AREA GEOLOGIA SUOLI E SISMICA
IL RESPONSABILE
SERGIO MONTI

Oggetto: Richiesta interpretazione "minore dimensione in pianta" per tettoie a sbalzo.

Pensilina 1: piante e sezione

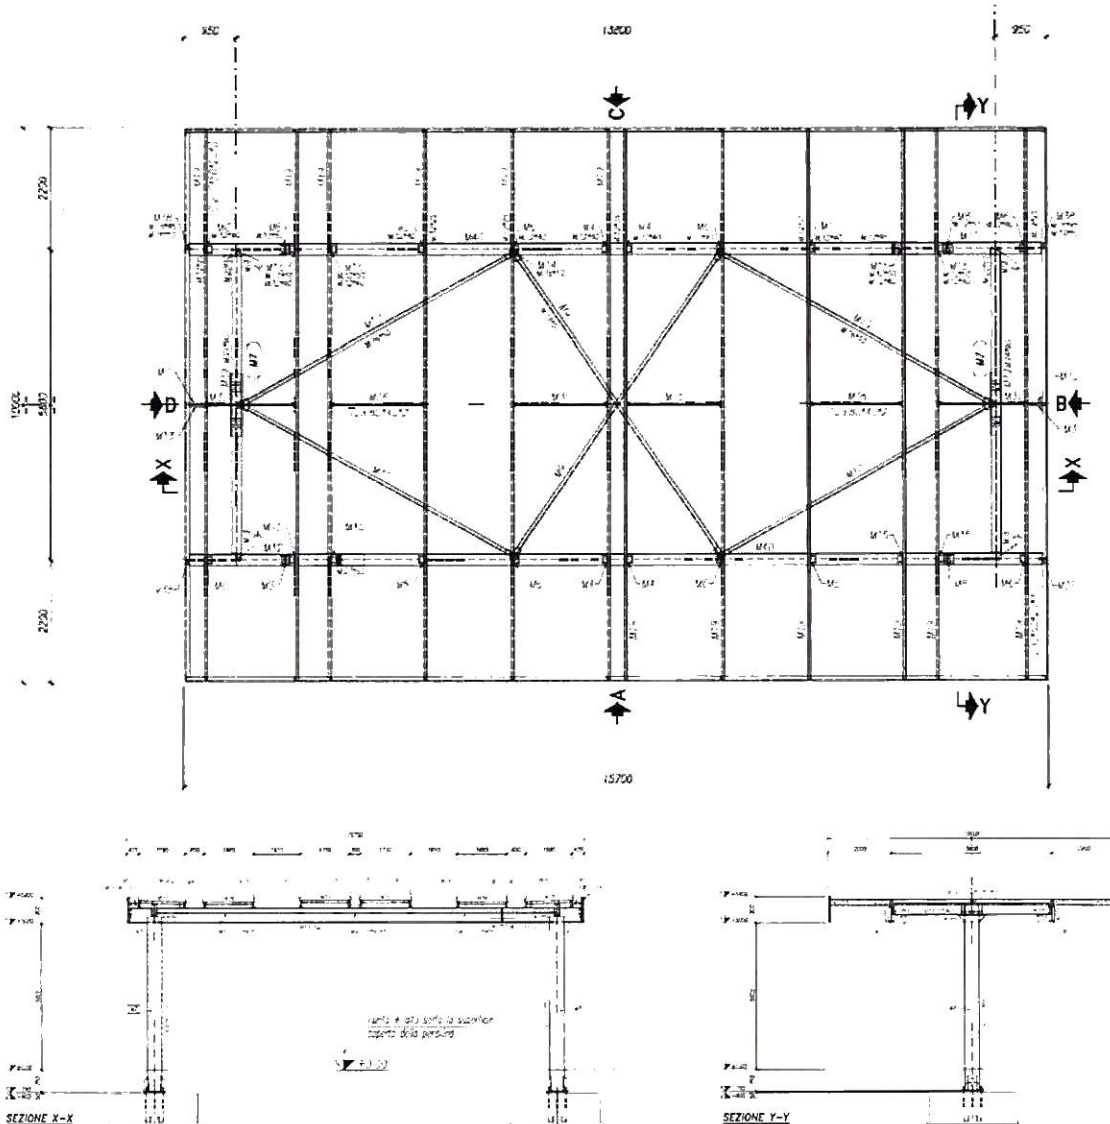
Con riferimento al quesito posto, si chiede se la minima dimensione in pianta (a cui rapportare l'altezza per determinare l'appartenenza o meno alla categoria A.2 b) della DGR 1814/2020: sia la larghezza della colonna (ingombro della struttura verticale) oppure la larghezza minima della struttura di copertura.

Per quanto desumibile dalla documentazione trasmessa si ritiene che le “pensiline” in oggetto, una di altezza pari a circa 3,8 m, sbalzo (su un solo lato) di circa 3,0 m e lunghezza di circa 23,5 m e l'altra di altezza di circa 5,3 m, sbalzo (su un ambo i lati) di circa 5,0 m e lunghezza pari a circa 15,7 m, abbiano dimensioni in pianta rispettivamente di 3,0 m x 23,5 m e di 10,0 m x 15,7 m e pertanto non paiono assimilabili ad “edifici caratterizzati da un rapporto tra l'altezza e la minore dimensione in pianta superiore a 3 indipendentemente dalla loro regolarità sia in pianta che in elevazione” di cui al punto A.2 b) dell'allegato 1 alla DGR 1814/2020 e, pertanto, fatto salvo il caso in cui non rientrino per qualche altra ragione fra gli interventi rilevanti di cui alla DGR n. 1814/2020, risultano da intendersi assoggettate a deposito del progetto esecutivo riguardante le strutture.
